PZDT-M-07202 ontw

Ontwerp glooiing van Bruinisser stelberg

Projectbureau Zeeweringen

**DWARSPROFIEL 4** bestaand

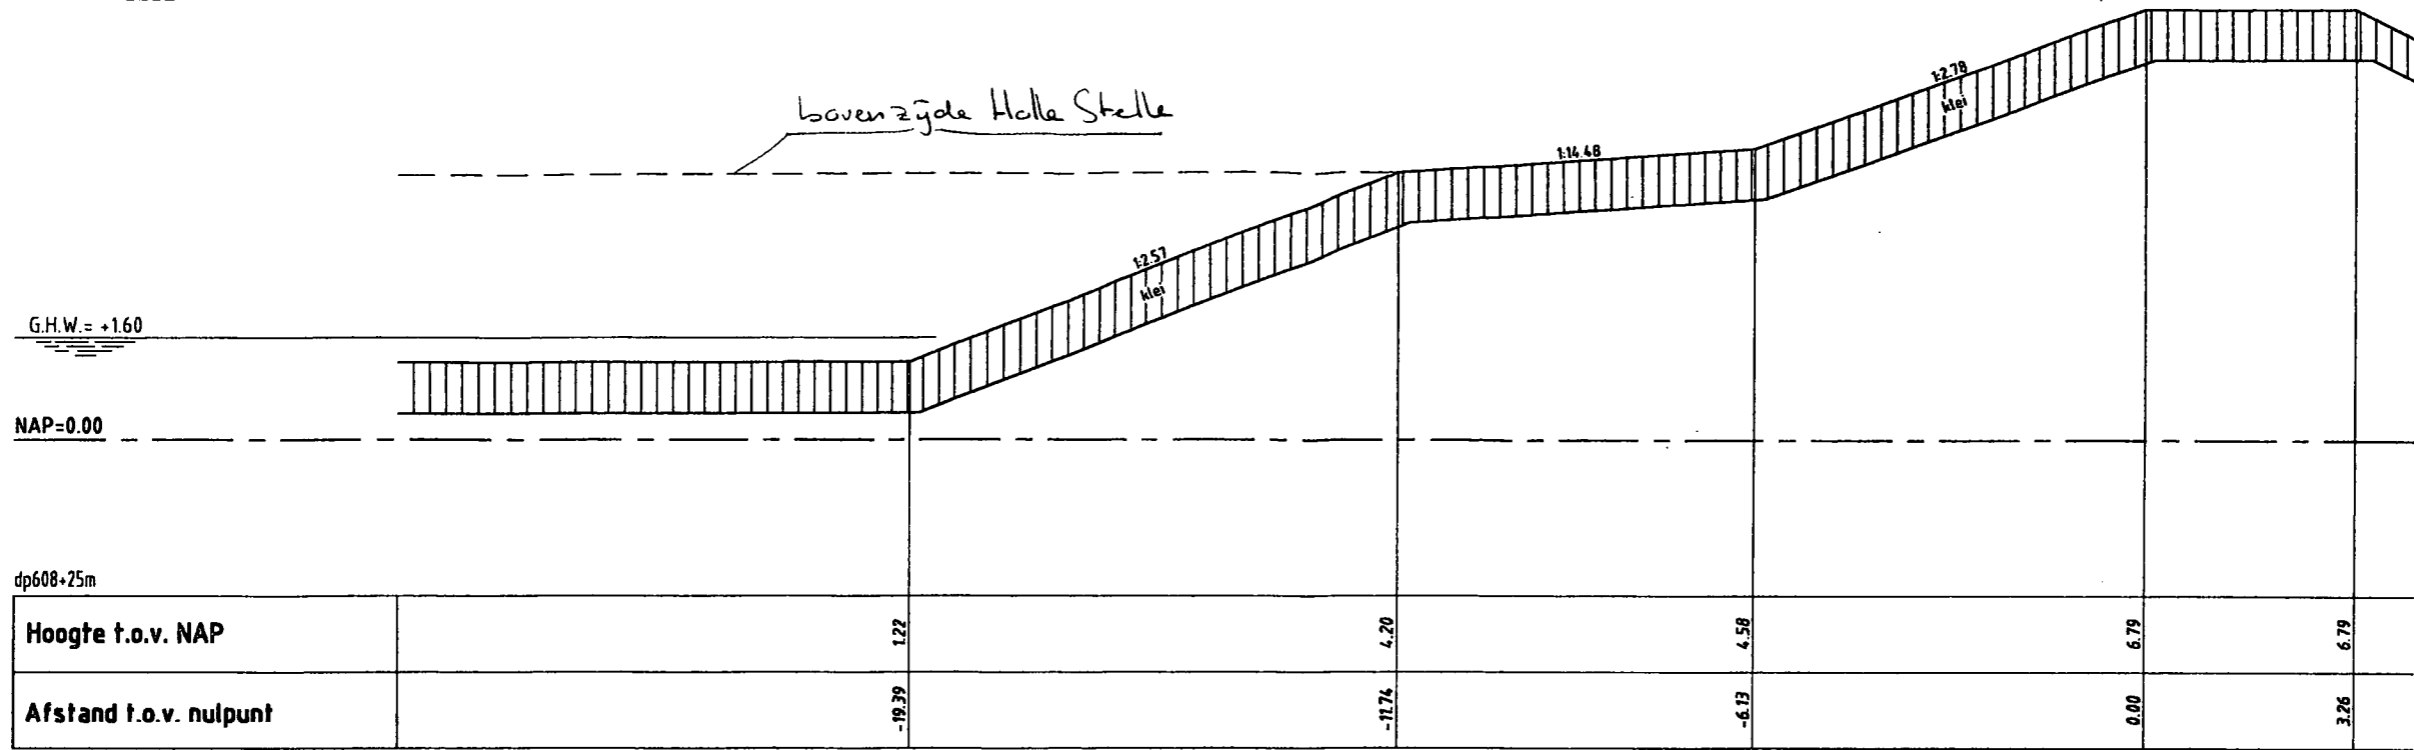
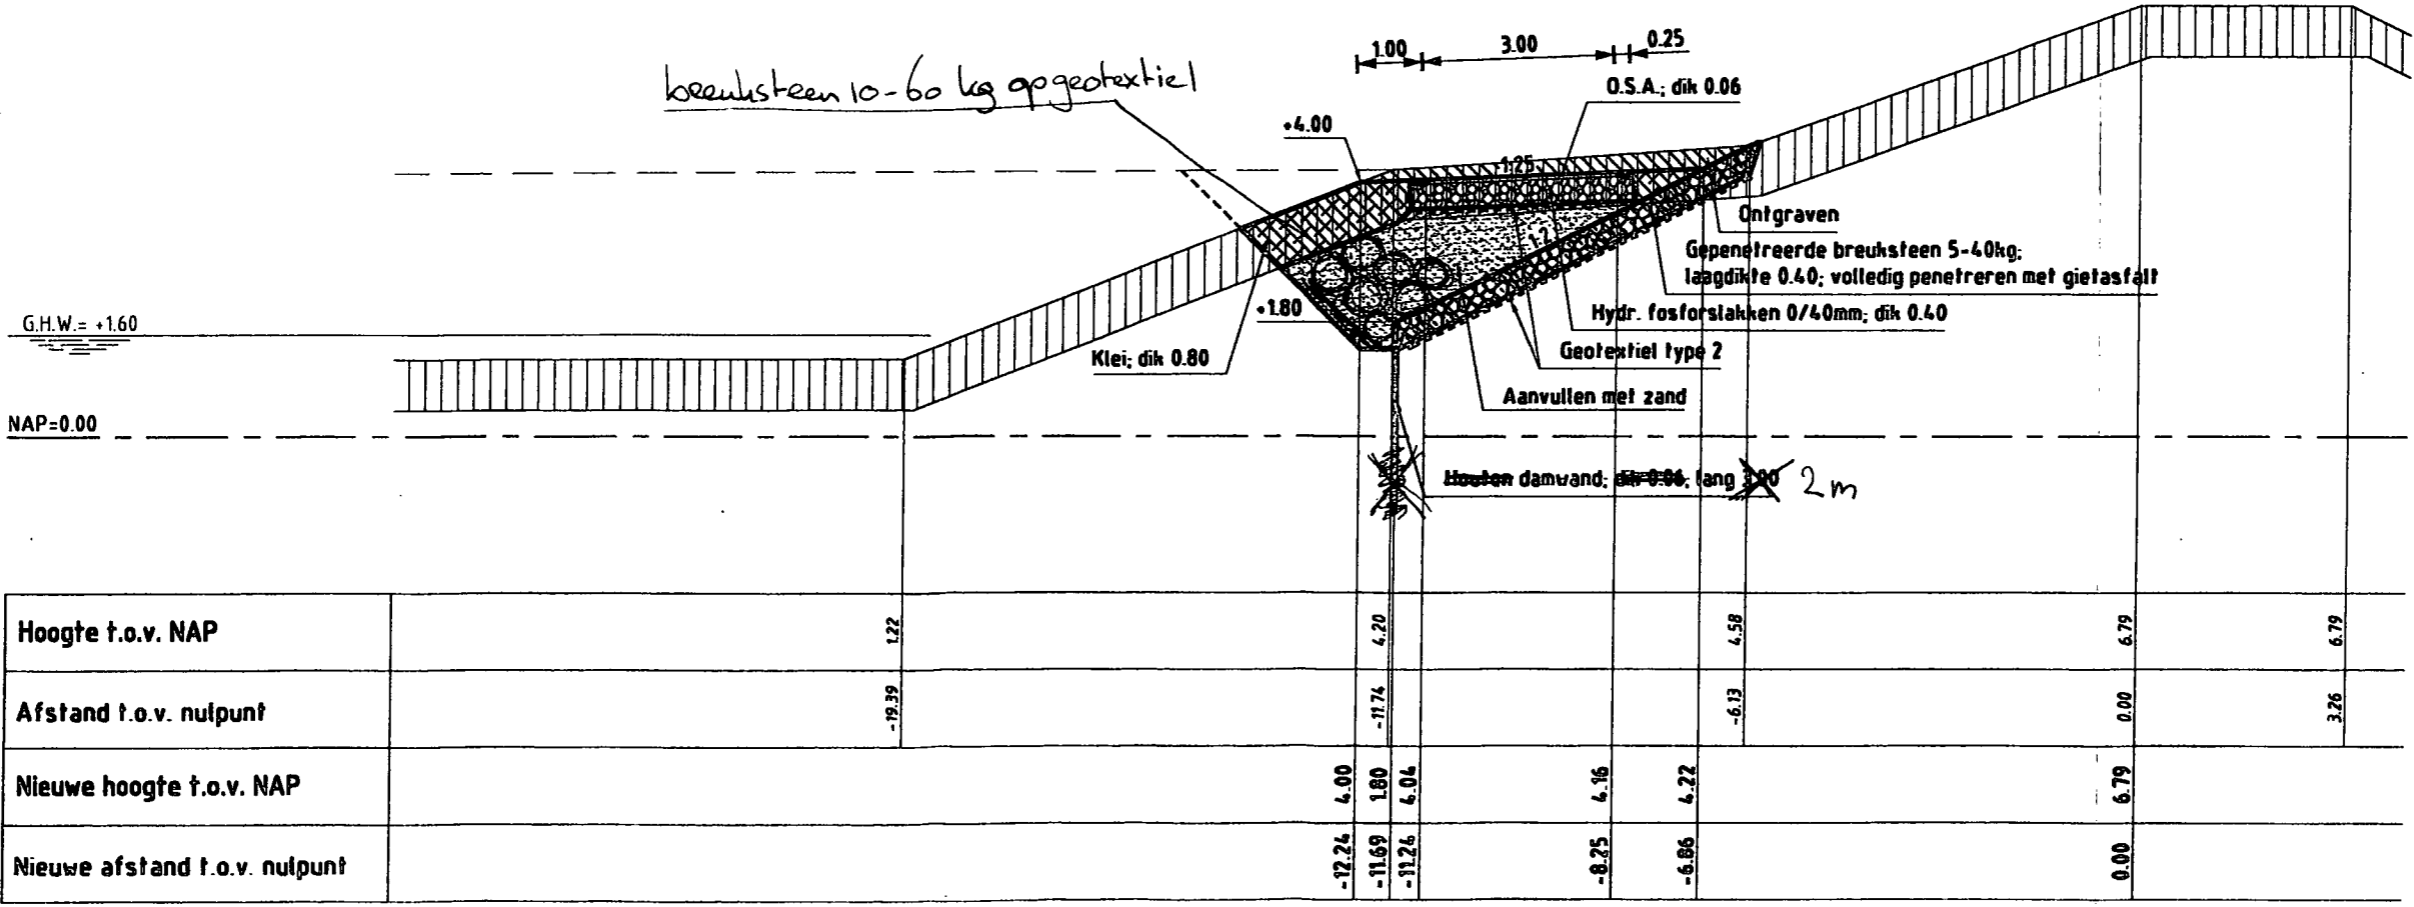
Het is niet duidelijk hoe de damwand ontworpen dient te worden. Toepassen van de gebruikelijke ontwerppunten leidt tot een zware damwand. Dit wordt niet reëel geacht. Vraag is hoe het ontwerp dan ingestoken dient te worden.

Het voorstel van het waterschap is om een betonnen of kunststof damwand te plaatsen van orde 2 m en aan de bovenkant van de damwand, in de ontgravingskuil, een geotextiel met breuksteen aan te brengen. Het geotextiel met de breuksteen zakken bij voortschrijdende ontgroning richting de damwand voor de damwand, waardoor de ontgroning stopt. De sortering van de breuksteen is conform de kreukelberm van de aangrenzende glooiing (10 – 60 kg). De hoeveelheid stenen is zoveel als redelijkerwijs valt te verwerken in het dwarsprofiel.

Bijgevoegd is een schets van het voorgestelde ontwerp.

Projectbureau Zeeweringen kan zich vinden in dit voorstel en werkt het verder uit in detailontwerp.
